Dotyczy: postępowania o udzielenie zamówienia objętego ustawą Prawo Zamówień publicznych pt.: Dostawa i zabudowa zespołu kogeneracyjnego o mocy ok. 1 MWe i ok. 1 MWt w EC Marklowice wraz z infrastrukturą towarzyszącą na gaz z odmetanowania z KWK ROW Ruch Marcel. (nr sprawy 542400156).

Działając w oparciu o art. 135 ust. 1 i 2 ustawy z dnia 11 września 2019r. Prawo zamówień publicznych, Zamawiający udziela wyjaśnień na zapytania Wykonawców:

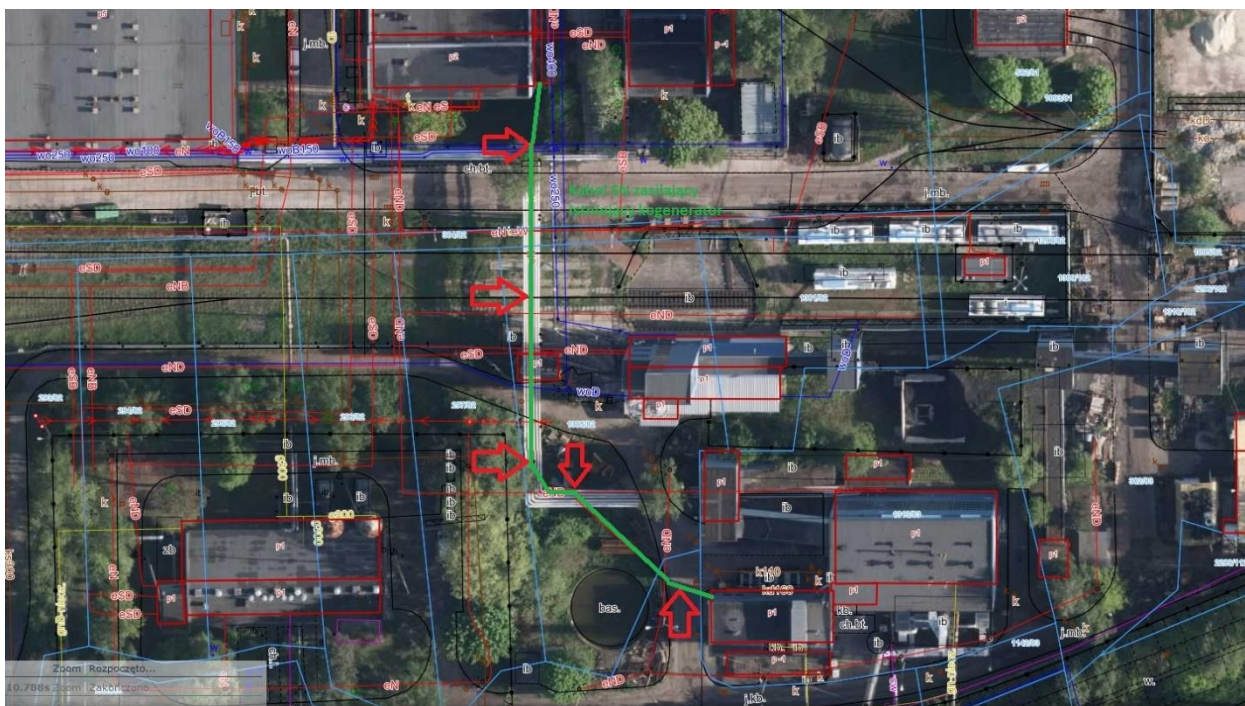
Proszę o wskazanie przebiegu trasy kablowej kabla sN z aktualnie eksploatowanego kogeneratora. Na wcześniej załączonej mapie, nie ma tego kabla.

Odp.: Na poniższej mapce została pokazana trasa kabla sN z eksploatowanego kogeneratora.
